改善箇所説明図

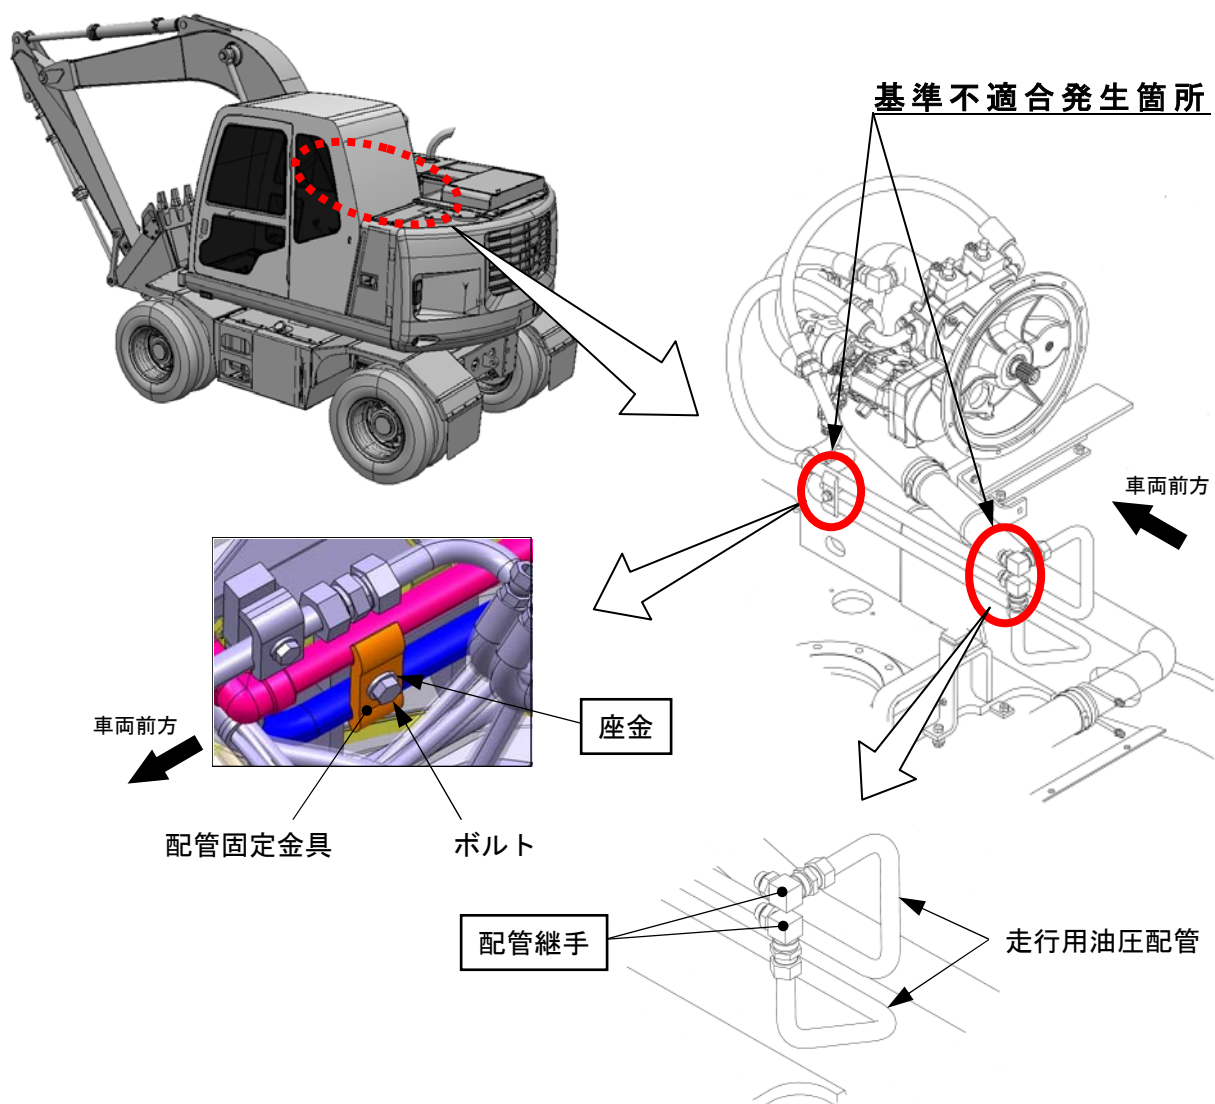
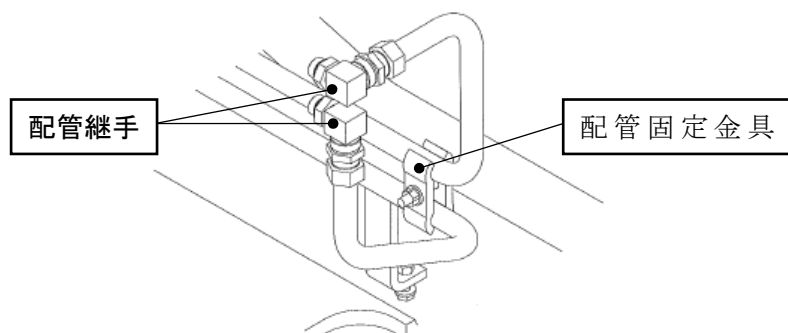
走行用油圧配管において、配管継手の強度、及び配管固定金具の締め付けトルクが不足しているため、車体の振動等により配管継手に亀裂が発生する場合があります。そのため、そのままの状態で使用を続けると、作動油が漏れ、最悪の場合、走行不能になるおそれがある。

全車両、配管継手及び配管固定金具の座金を対策品に交換するとともに、配管固定金具を適正トルクで締め付け、新たに配管固定金具を追加する。

注：□ は交換部品と追加部品を示す。

識別：走行用油圧配管に配管固定金具が追加されていることで識別する。
